**Règlements n^{os} 37 (Lampes à incandescence),
99 (Sources lumineuses à décharge) et
128 (Sources lumineuses à diodes électroluminescentes),
et résolution d'ensemble sur une spécification commune
des catégories de sources lumineuses**

Proposition d'amendements à la version originale de la résolution d'ensemble sur une spécification commune des catégories de sources lumineuses

Communication de l'expert du Groupe de travail « Bruxelles 1952 » (GTB)*

Figure 1

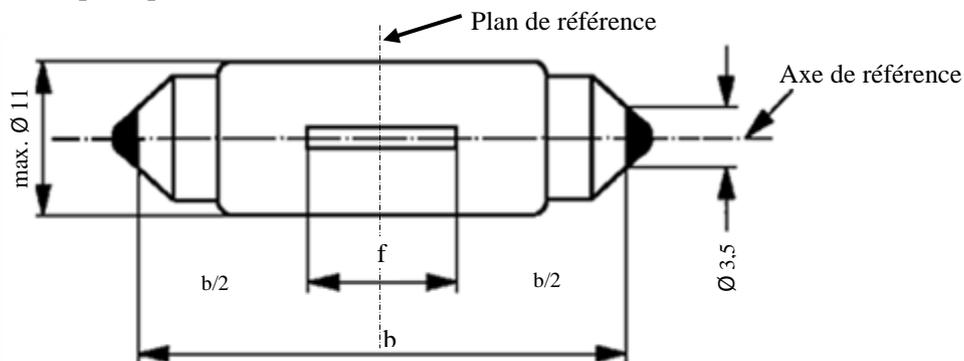
Avant la feuille LR1/1, ajouter les nouvelles feuilles C5W/LED/1 à 4, comme suit (voir les pages ci-après ; une page par feuille) :

Les dessins n'ont pour but que d'illustrer les principales dimensions (en mm) de la source lumineuse à DEL.

Dimensions en mm		Sources lumineuses à DEL de fabrication courante			Source lumineuse à DEL étalon
		min.	nom.	max.	
b ¹		34,0	35,0	36,0	35 ± 0,5
e ²			0,0		0,0
f ²			9,0		9,0
Culot SV8.5 selon la publication 60061 de la CEI (feuille 7004-81-4)					
<i>Caractéristiques électriques⁵ et photométriques</i>					
Valeurs nominales	Volts	12			12
	Watts	2			2
Tension d'essai	Volts	13,5			13,5
Valeurs normales	Watts	max. 2			max. 2
	Courant électrique (en mA, pour une tension comprise entre 9 et 16 V en CC)	min. 75 max. 170			
	Flux lumineux ³ (en lm pour une tension de 13,5 V en CC)	45 ± 20 % ⁴			45 ± 10 % ⁴
	Flux lumineux ³ (en lm pour une tension de 9 V en CC)	min. 9			min. 9

Figure 2

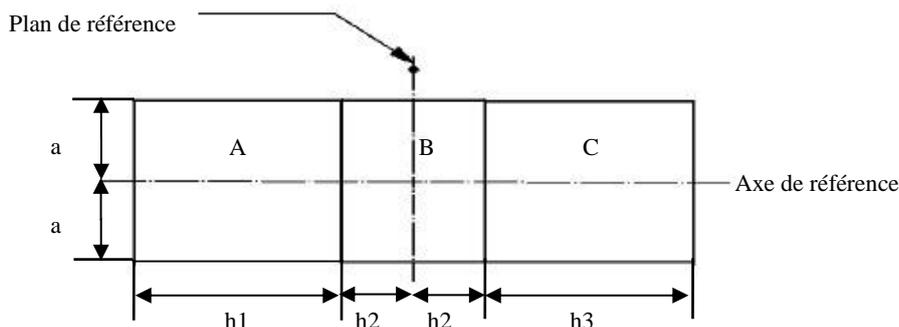
L'emplacement de la zone d'émission de lumière est contrôlé au moyen d'un gabarit de positionnement défini suivant les projections, dans le plan C_0 , selon différentes directions γ : 0° (visée de dessus), 90° (visée frontale), 180° (visée de dessous), 270° (visée arrière), et 45° , 135° , 225° et 315° (obliques) (C et γ sont définis à la figure 3).

La proportion du flux lumineux total émise dans ces directions à partir des zones définies dans la figure 2 doit être :

- Pour l'ensemble des zones A, B et C, supérieure ou égale à 70 % ;
- Pour la zone B, supérieure ou égale à 20 % ;
- Pour chacune des zones A et C, supérieure ou égale à 15 %.

Dimension en mm	a	h1, h3	h2
Toutes les directions (comme indiqué ci-dessus)	2,5	6	2

Figure 3

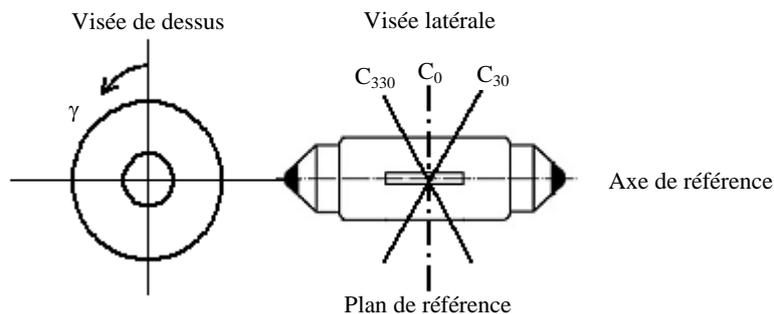
L'essai ci-après vise à déterminer la répartition normalisée de l'intensité lumineuse de la source lumineuse dans les plans C tels qu'indiqués à la figure 3. L'intersection de l'axe de référence et du plan de référence est utilisée comme origine du système de coordonnées.

La source lumineuse est montée sur une plaque au moyen des douilles correspondantes. La plaque est fixée sur le plateau du goniomètre au moyen d'une patte de fixation, de manière à ce que l'axe de référence de la source lumineuse soit dans l'alignement de l'un des axes de rotation du goniomètre. Le réglage de mesure correspondant est décrit à la figure 3.

Les mesures doivent être effectuées dans les plans C, C_0 étant le plan de référence de la source lumineuse. Les plans C à mesurer sont C_0 , C_{30} et C_{330} . Les points d'essai pour chaque plan et plusieurs angles polaires γ sont précisés dans le tableau 3.

Après les mesures, il faut normaliser les données à 1 000 lm, en utilisant le flux lumineux de chacune des sources lumineuses soumises à l'essai. Ces données doivent être conformes à la marge de tolérance définie au tableau 3.

Figure 1

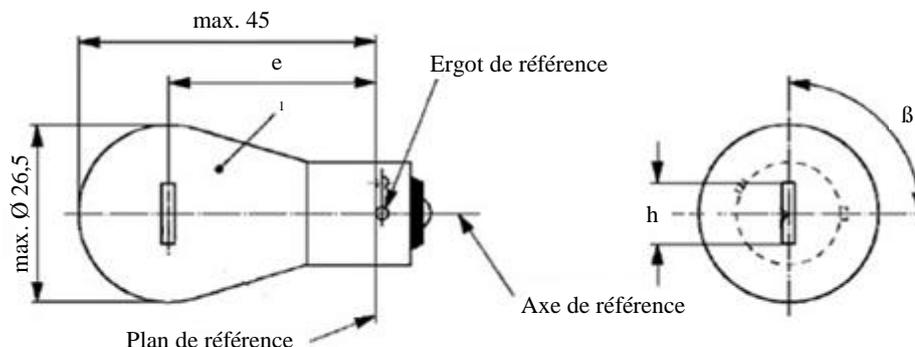
Après la feuille L5/6, ajouter les nouvelles feuilles PY21W/LED/1 à 4 et R5W/LED/1 à 4, comme suit (voir les pages ci-après ; une page par feuille) :

Dimensions en mm		Sources lumineuses à DEL de fabrication courante			Source lumineuse à DEL étalon
		min.	nom.	max.	nom.
e			31,8 ²		31,8 ²
h			9,0 ²		9,0 ²
β		75°	90°	105°	90° ± 10°
Culot BAU15s selon la publication 60061 de la CEI (feuille 7004-19-2)					
<i>Caractéristiques électriques⁵ et photométriques</i>					
Valeurs nominales	Volts	12	24	12	
	Watts	7 ³			7 ³
Tension d'essai	Volts	13,5	28,0	13,5	
Valeurs normales	Watts	max. 9 ³	max. 10 ³	max. 9 ³	
	Courant électrique (en mA, pour une tension comprise entre 9 et 16 V en CC)	min. 150 max. 750			
	Flux lumineux ^{3,4} (en lm pour une tension de 13,5 V en CC)	280 ± 20 %			280 ± 10 %
	Flux lumineux ³ (en lm pour une tension de 9 V en CC)	min. 56			min. 56

Figure 2

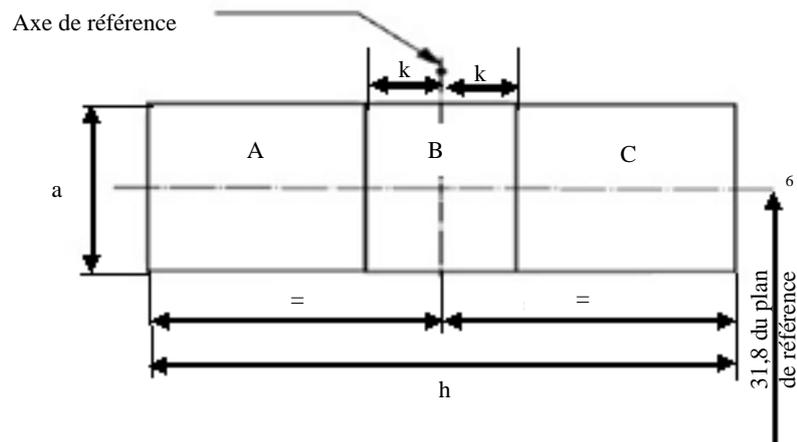
L'emplacement de la zone d'émission de lumière est contrôlé au moyen d'un gabarit de positionnement défini suivant les projections, dans le plan C_0 , selon différentes directions γ : 0° (visée de dessus), $\pm 45^\circ$ (visée oblique) et 90° (visées frontale et arrière). C et γ sont définis à la figure 3.

La proportion du flux lumineux total émise selon ces directions à partir des zones définies dans la figure 2 doit être :

- Pour l'ensemble des zones A, B et C, supérieure ou égale à 80 % ;
- Pour la zone B, supérieure ou égale à 25 % ;
- Pour chacune des zones A et C, supérieure ou égale à 15 %.

La zone d'émission de lumière doit être centrée latéralement dans le plan contenant l'axe de référence et perpendiculairement au plan contenant l'axe de référence et l'ergot de référence.

Dimensions en mm	a	h	k
Visée de dessus ($\gamma = 0^\circ$)	5,0	9,0	1,0
Visée oblique ($\gamma = \pm 45^\circ$)	7,0		
Visée frontale ou arrière ($\gamma = \pm 90^\circ$)	5,0

Figure 3

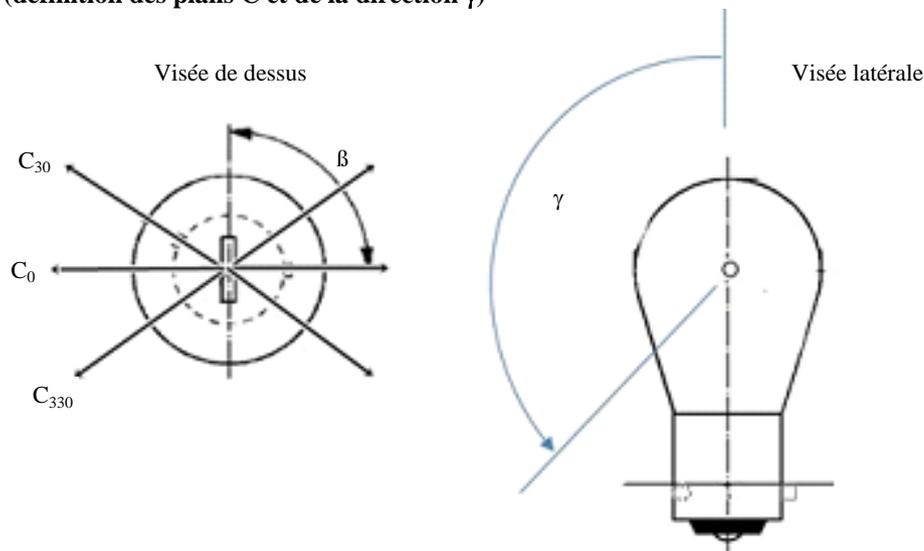
L'essai ci-après vise à déterminer la répartition normalisée de l'intensité lumineuse de la source lumineuse dans les plans contenant l'axe de référence tels que définis à la figure 3. L'intersection de l'axe de référence et du bord du gabarit est utilisée comme origine du système de coordonnées.

La source lumineuse est montée sur une plaque au moyen des bornes de montage correspondantes. La plaque est montée sur le plateau du goniomètre au moyen d'une patte de fixation, de manière à ce que l'axe de référence de la source lumineuse soit dans l'alignement de l'un des axes de rotation du goniomètre.

Les mesures doivent être effectuées dans les plans C, qui contiennent l'axe de référence de la source lumineuse. Les plans C à mesurer sont C_0 , C_{30} et C_{330} . Les points d'essai pour chaque plan et plusieurs angles polaires γ sont précisés dans le tableau 3.

Après les mesures, il faut normaliser les données à 1 000 lm, en utilisant le flux lumineux de chacune des sources lumineuses soumises à l'essai. Ces données doivent être conformes à la marge de tolérance définie au tableau 3.

Figure 1

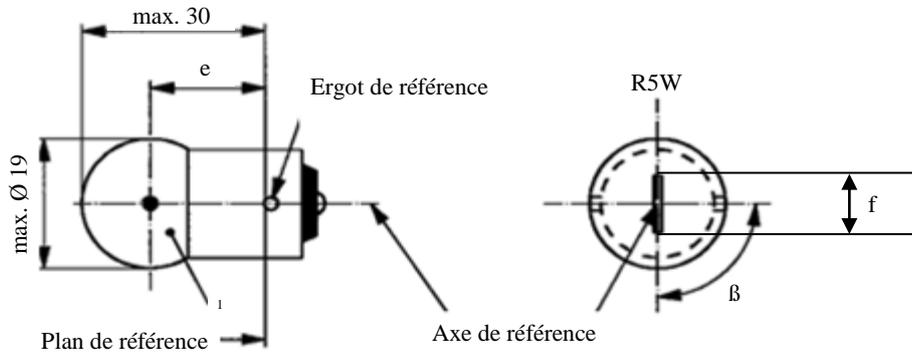
Dimensions en mm		Sources lumineuses à DEL de fabrication courante			Source lumineuse à DEL étalon
		min.	nom.	max.	nom.
e^2			19,0		19,0
f^2			4,0		4,0
β^2			90°		90°
Culot : R5W : BA15s selon la publication 60061 de la CEI (feuille 7004-11A-9)					
Caractéristiques électriques ⁴ et photométriques					
Valeurs nominales	Volts	12	24	12	
	Watts	2			2
Tension d'essai	Volts	13,5	28,0	13,5	
Valeurs normales	Watts	max. 2	max. 2	max. 2	
	Courant électrique (en mA, pour une tension comprise entre 9 et 16 V)	min. 75 max. 170			
	Flux lumineux ^{1,3} (en lm pour une tension de 13,5 V en CC)	50 ± 20 %			50 ± 10 %
	Flux lumineux ¹ (en lm pour une tension de 9 V en CC)	min. 10			min. 10

Figure 2

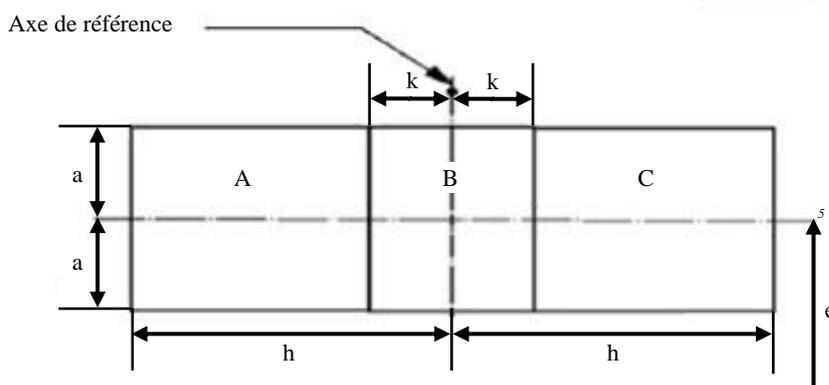
L'emplacement de la zone d'émission de lumière est contrôlé au moyen d'un gabarit de positionnement défini suivant les projections, dans le plan C_0 , selon différentes directions γ : 0° (visée de dessus), $\pm 45^\circ$ (visée oblique) et $\pm 90^\circ$ (visées frontale et arrière). C et γ sont définis à la figure 3.

La proportion du flux lumineux total émise dans ces directions à partir des zones définies dans la figure 2 doit être :

- Pour l'ensemble des zones A, B et C, supérieure ou égale à 70 % ;
- Pour la zone B, supérieure ou égale à 20 % ;
- Pour chacune des zones A et C, supérieure ou égale à 15 % .

Dimensions en mm	<i>a</i>	<i>h</i>	<i>k</i>
Visée de dessus ($\gamma = 0^\circ$)	3	4	0,5
Visées obliques ($\gamma = \pm 45^\circ$)	4,5	4	0,5
Visée frontale ou arrière ($\gamma = \pm 90^\circ$)	3	4	0,5

Figure 3

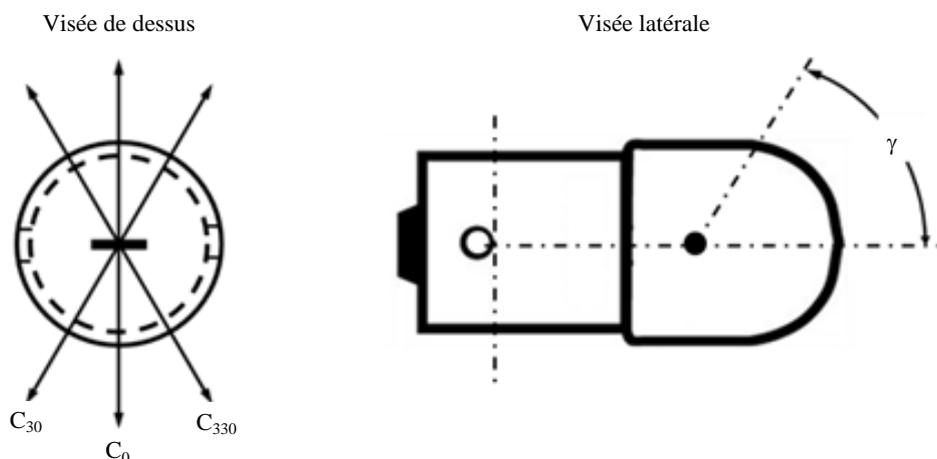
L'essai ci-après vise à déterminer la répartition normalisée de l'intensité lumineuse de la source lumineuse dans les plans C tels qu'indiqués dans la figure 3. L'intersection de l'axe de référence et du plan parallèle au plan de référence à la distance e est utilisée comme origine du système de coordonnées.

La source lumineuse est montée sur une plaque au moyen des douilles correspondantes. La plaque est fixée sur le plateau du goniomètre au moyen d'une patte de fixation, de manière à ce que l'axe de référence de la source lumineuse soit dans l'alignement de l'un des axes de rotation du goniomètre. Le réglage de mesure correspondant est décrit à la figure 3.

Les mesures doivent être effectuées dans les plans C, qui contiennent l'axe de référence de la source lumineuse. Les plans C à mesurer sont C_0 , C_{30} et C_{330} . Les points d'essai pour chaque plan et plusieurs angles polaires γ sont précisés dans le tableau 3.

Après les mesures, il faut normaliser les données à 1 000 lm, en utilisant le flux lumineux de chacune des sources lumineuses soumises à l'essai. Ces données doivent être conformes à la marge de tolérance définie au tableau 3.
